**Европейская экономическая комиссия****Комитет по внутреннему транспорту****Всемирный форум для согласования правил  
в области транспортных средств****Рабочая группа по вопросам освещения  
и световой сигнализации****Восемьдесят третья сессия**

**Правила № 48 ООН (установка устройств освещения  
и световой сигнализации):****Предложения по поправкам новой серии  
к Правилам № 48 ООН****Предложение по поправкам новой серии [0x]  
к Правилам № 48 ООН****Представлено неофициальной рабочей группой по упрощению  
правил, касающихся освещения и световой сигнализации\***

6.2.6.1.2 **Пределы вертикального наклон светотеневой границы**

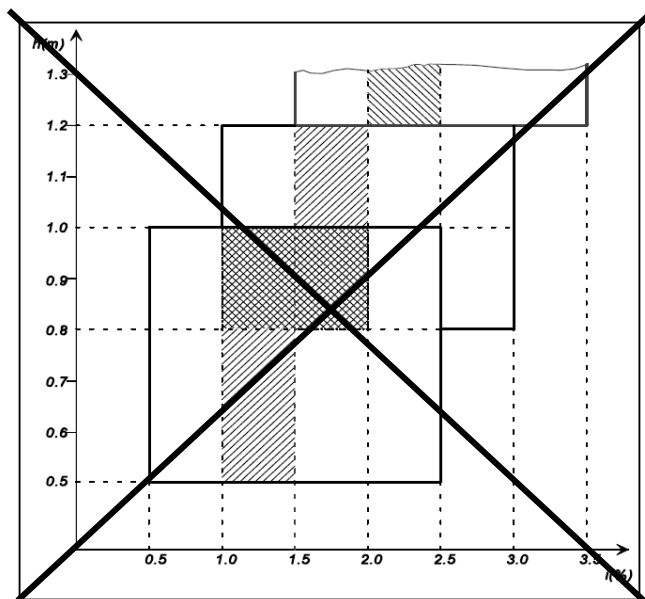
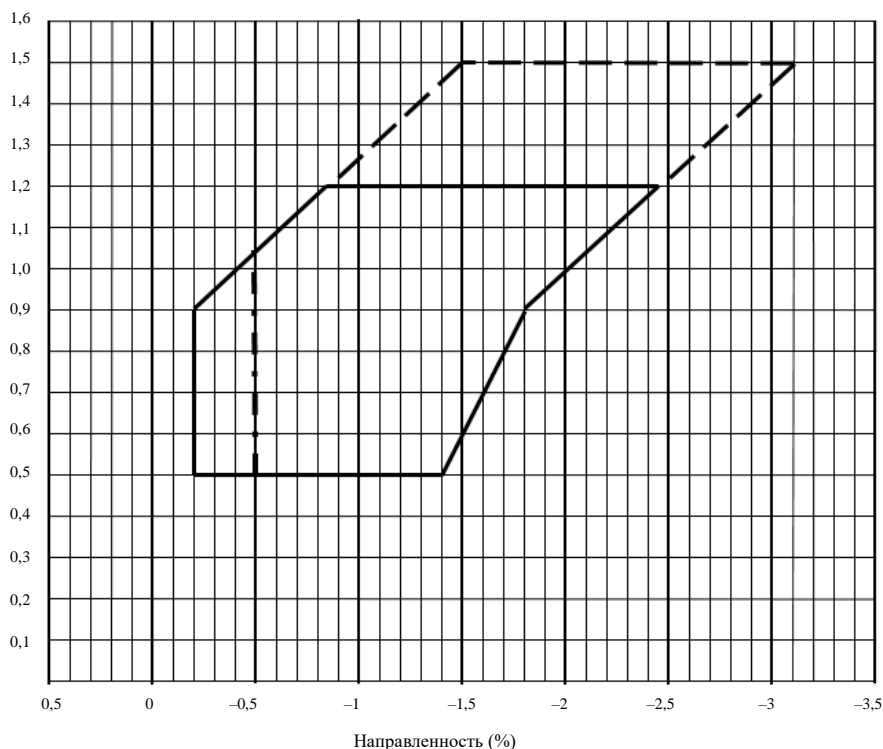
В зависимости от высоты в метрах (h), на которой расположен нижний край поверхности, видимой в направлении исходной оси фары ближнего света, и которая измеряется на порожних транспортных средствах, вертикальный наклон светотеневой границы фары ближнего света, **начиная со значения первоначального наклона, установленного изготовителем транспортного средства в соответствии с предписанием пункта 6.2.6.1.1, при всех статических условиях, предусмотренных в приложении 5,** должен оставаться в следующих пределах, а первоначальная направленность должна иметь следующие значения **при всех статических условиях нагрузки, указанных в приложении 5:**

<i>Высота установки <math>h</math> [м]</i>	<i>Верхний предел наклона [%]</i>	<i>Нижний предел наклона [%]</i>
<del><math>0,5 \leq h \leq 0,9</math></del>	<del>-0,20</del>	<del>от -1,40 до -1,80*</del>
<del><math>0,9 &lt; h \leq 1,2</math></del>	<del>от -0,20 до -0,85*</del>	<del>от -1,80 до -2,45*</del>
<del><math>1,2 &lt; h \leq 1,5^{**}</math></del>	<del>от -0,85 до -1,50*</del>	<del>от -2,45 до -3,10*</del>

~~Вышеуказанные пределы и значения первоначальной направленности показаны на диаграмме, приведенной ниже.~~

~~Для транспортных средств категории N<sub>3</sub>G (повышенной проходимости), когда высота установки фар составляет более 1 200 мм, пределы вертикального наклона светотеневой границы должны составлять от -1,5% до -3,5%.~~

~~Первоначальная направленность должна устанавливаться следующим образом: от 2% до 2,5%.~~

### **Первоначальный наклон вниз**

**Первоначальный наклон вниз светотеневой границы фары ближнего света должен:**

- устанавливаться на порожнем транспортном средстве с одним человеком на месте водителя,
- указываться изготовителем с точностью до 0,1%,
- быть равным **-0,5%** либо ниже, как это указано на диаграмме, содержащейся в пункте 6.2.6.1.2, и
- указываться на каждом транспортном средстве рядом с фарами или табличкой изготовителя в виде четкого нестираемого условного обозначения, приведенного в приложении 7.

Указанный первоначальный наклон вниз определяется изготовителем транспортного средства в диапазоне, предписанном в пункте 6.2.6.1.2, с учетом высоты установки фары ближнего света.

Образец А

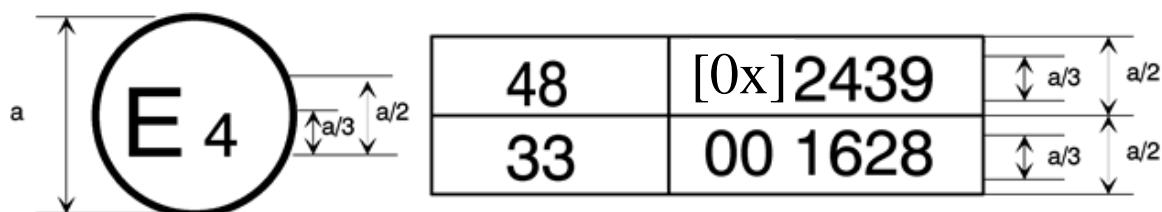
Приведенный выше знак официального утверждения, проставленный на транспортном средстве, указывает, что этот тип транспортного средства официально утвержден в Нидерландах (E4) в отношении установки устройств освещения и световой сигнализации на основании Правил № 48 ООН с внесенными в них поправками серии [0x]. Номер официального утверждения указывает, что официальное утверждение было выдано в соответствии с положениями настоящих Правил № 48 ООН с внесенными в них поправками серии [0x].
